**Beteiligung der Öffentlichkeit gemäß § 3 Absatz 2 BauGB
– Umweltordner –**

B Umweltrelevante Stellungnahmen von Behörden und sonstigen Trägern öffentlicher Belange

Stand: 29.01.2024

Anlage zur STN vom 28.01.21 von W2/BUKEA

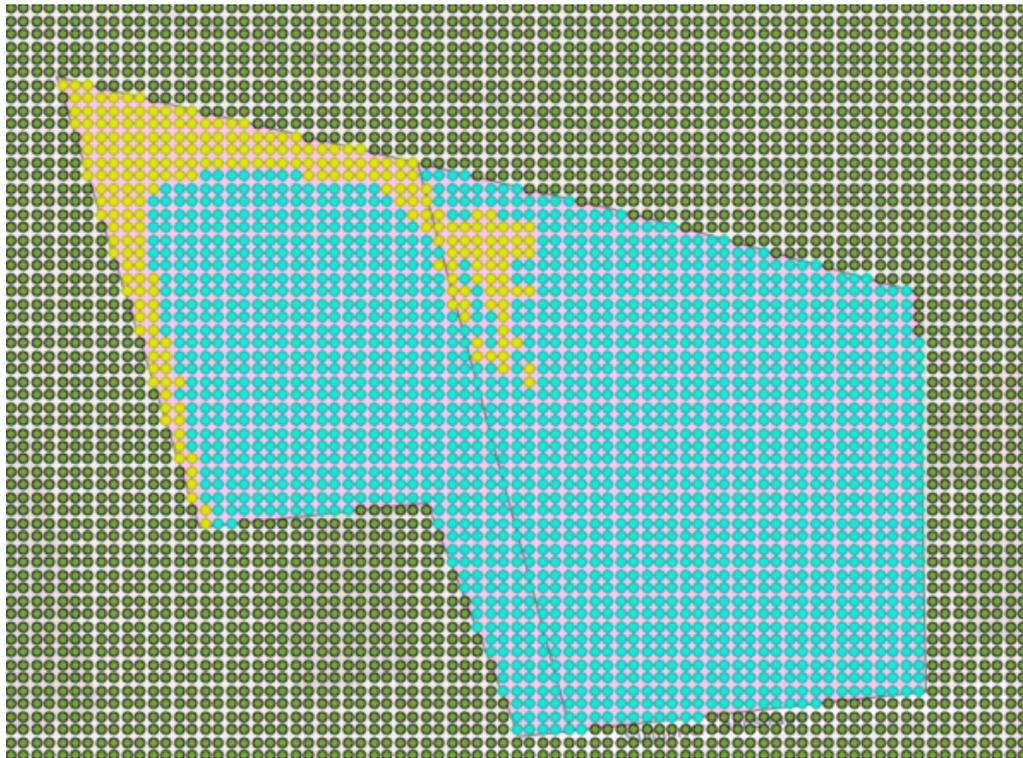
3. Bezüglich der Starkregenproblematik möchte ich mich zunächst korrigieren: Der „gefährdete Bereich“, um den es hier geht, liegt tatsächlich innerhalb des Plangebietes, nicht außerhalb. Das bedeutet, dass eine Festsetzung nach § 9 BauGB Nr. 16 c zum Schutz vor Starkregen wie folgt möglich ist:

- „In dem mit "A" gekennzeichneten Gebiet sind bei Errichtung baulicher Anlagen zur Vermeidung oder Verringerung von Hochwasserschäden einschließlich Schäden durch Starkregen folgende bauliche oder technische Maßnahmen erforderlich:
Bis zu einer Höhe von 30,2 m über NHN sind Gebäudeöffnungen wie Türen oder Kellerfenster unzulässig. Alle Öffnungen der Baukörper, wie z. B. Hauseingänge, Kellerlichtschächte oder Treppen zum Keller sind mindestens auf einer Höhe von 30,2 m anzuordnen. Bis zu einer Höhe von 30,2 m über NHN sind Baustoffe zu verwenden, die ein Eindringen von Wasser durch Wände verhindert.“*

Gebiet B

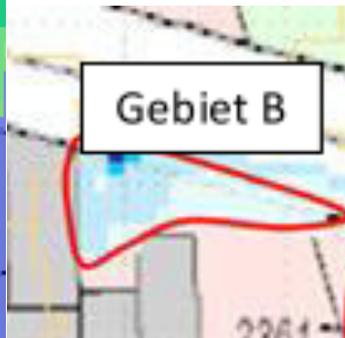
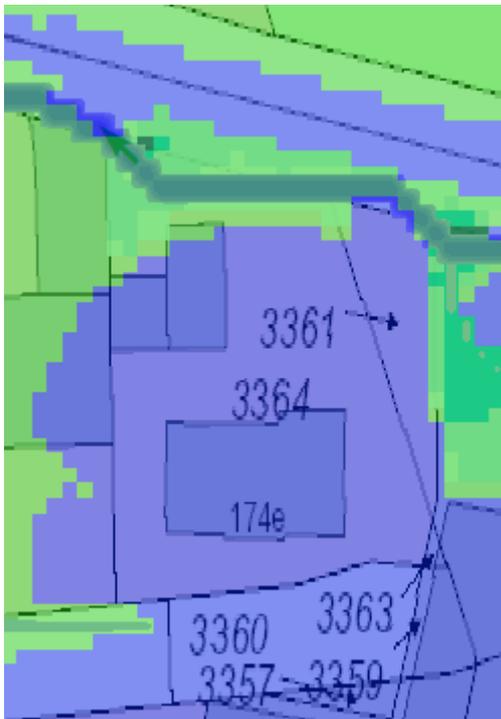
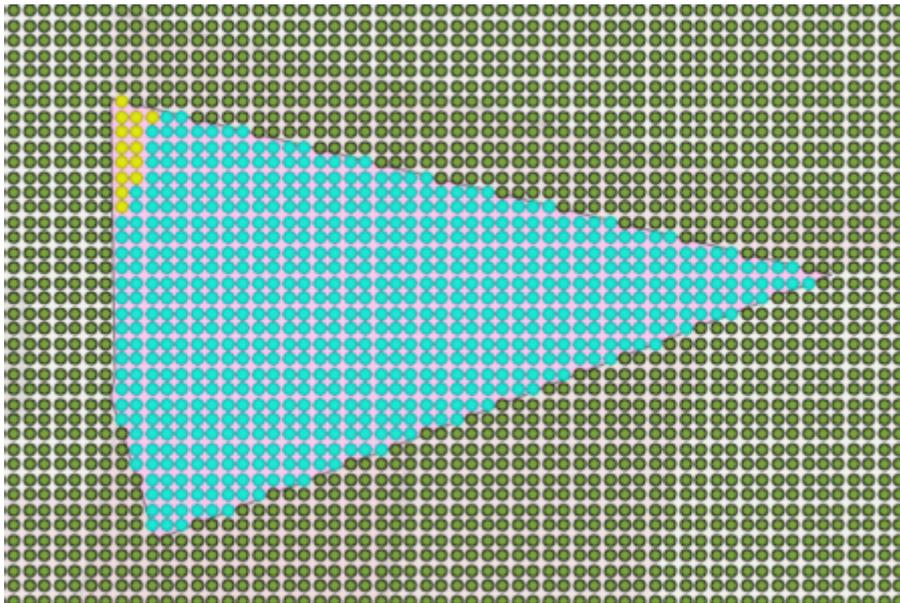
- Für das Gebiet B würde entsprechendes mit einer Höhe von 31,2 m ü NHN und für das Gebiet C 31,5 ü NHN festgesetzt werden müssen.
- Die Rechtsabteilung der BSW hat mir für diese Festsetzung die Rechtssicherheit bestätigt. Siehe beigefügte Email.
